From: Andrus Kevvai <andrus.kevvai@rmk.ee>
Sent: esmaspäev, 2. veebruar 2026 10:37
To: Kotter Sander
Subject: RE: LC0845 Nõmmiku tee elektriliitumine detailplaneeringu alal, Kaberla küla, Kuusalu vald, Harju maakond

RMK nõustub kinnisasjal Anija metskond 7 (katastritunnus 24505:001:0806) maakaabli paigaldustööde käigus tekkinud kaabli asukoha muutusega ja kooskõlastab kaablitrassi uue asukoha.

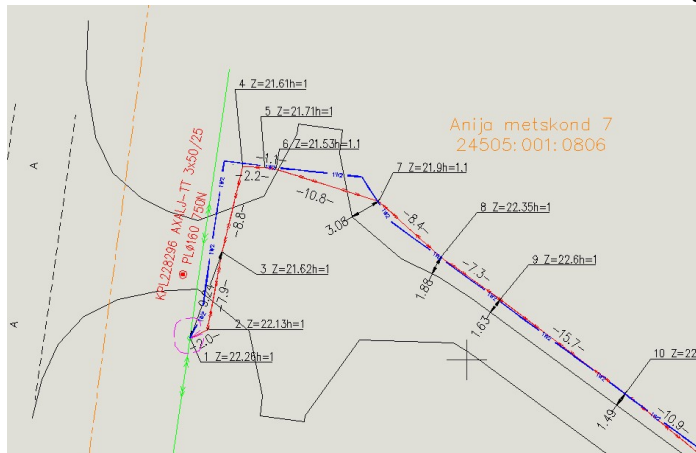
Saadan joonise, kus proj. ja ehitatud trass koos. Proj. Trass sinine, ehitatud punane.

Põhiline mööda ehitamine kohe siin kus mastist kaabliga alla tuleme:

Kuna trassi erinevus on rohkem kui 1m, siis Elektrilevi nõuab maalepingu korrigeerimist.
